Informe

Plan Especial de Actuación Urbana en la unidad básica 292 de la unidad de actuación ZOR-1 de la U.I. XV (Colegio Santa María la Real-Maristas) de Pamplona

Servicio: Infraestructuras. ID2709
Fecha: 15 de febrero de 2021
Expediente: E. 202100021176. Exp. 2019/PCD-GEN-MCP/000341
Solicitante: Gerencia de Urbanismo del Ayuntamiento de Pamplona

Imagen de la superficie de vertido hacia las calles Tafalla y Sangüesa estimada por los técnicos de la empresa JG Ingenieros

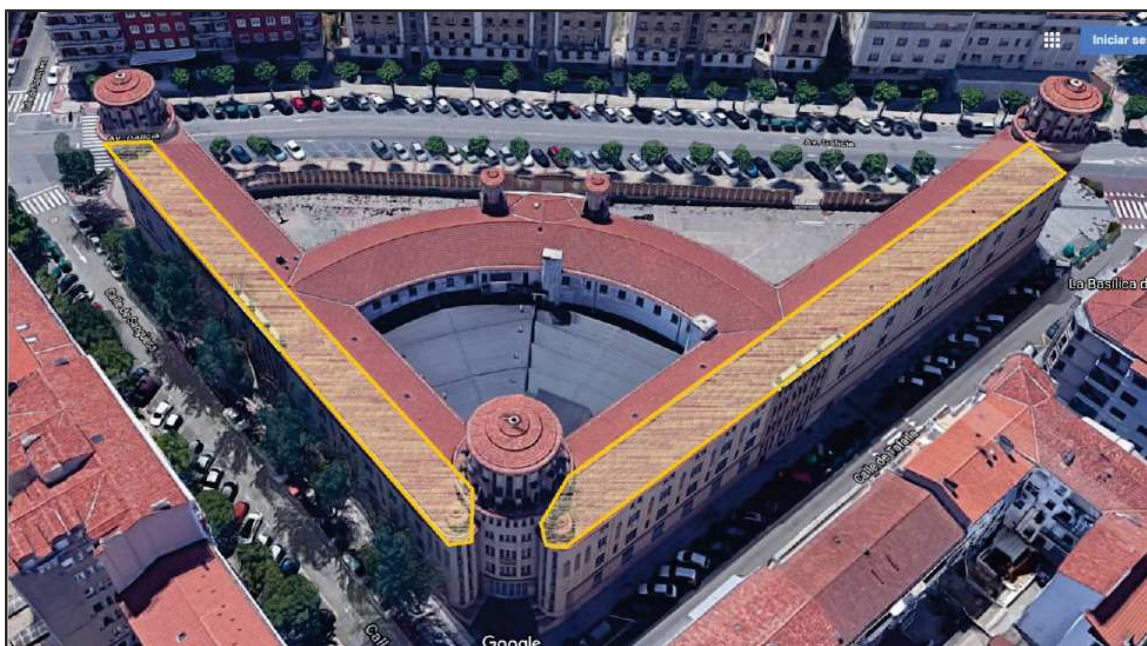
Durante los meses de abril a junio de 2020 técnicos de la Mancomunidad mantuvieron contacto con los técnicos responsables del desarrollo del PEAU, de la empresa JG Ingenieros, para abordar la problemática existente con el vertido de aguas pluviales. Se transmitió a la Mancomunidad que una vez realizadas varias comprobaciones se observó que la cubierta del edificio actual, que vierte a dos aguas en las calles Tafalla y Sangüesa, no recogen los canalones hacia el interior de la parcela para atravesar el patio. Aparentemente las aguas de las cubiertas en estas calles tienen salidas directas hacia éstas, salidas que no están reflejadas en la documentación gráfica disponible. De esta manera la superficie de vertido desde las cubiertas hacia la calle Tafalla sería aproximadamente de 475 m² y hacia la calle Sangüesa de 400 m².

Los técnicos de JG Ingenieros informaban en junio de 2020 que se habían iniciado las gestiones con el personal de mantenimiento del edificio existente para la confirmación mediante catas o grabaciones que permitieran localizar los colectores que recogen los canalones de manera que se pudiese determinar si su vertido se produce o no hacia las calles Tafalla y Sangüesa. Se consideraba que en el caso de que las comprobaciones realizadas desprendieran otros resultados que indicaran que todas las cubiertas evacúan hacia el interior, dada la inviabilidad técnica de una solución que genere tal servidumbre en el sótano, se abordaría una solución mediante colector exclusivo de recogida de cubiertas de calles Tafalla y Sangüesa hasta un punto convenido con Mancomunidad de la Comarca de Pamplona.

Observamos que el PEAU hace referencia a no superar la superficie de recogida de aguas pluviales que vierte a las calles Tafalla y Sangüesa, pero no la cuantifica, seguramente debido a que en esta fase de ordenación no se ha podido comprobar la situación actual del vertido.

A la vista de la documentación presentada y en lo que respecta a las infraestructuras de abastecimiento y saneamiento, el informe se considera **FAVORABLE**; no obstante, los proyectos constructivos que se desarrollen deben justificar mediante la comprobación de la disposición de las instalaciones existentes, que no se incluyen vertidos de aguas pluviales en las calles Tafalla y Sangüesa desde una superficie mayor que la que actualmente vierte.
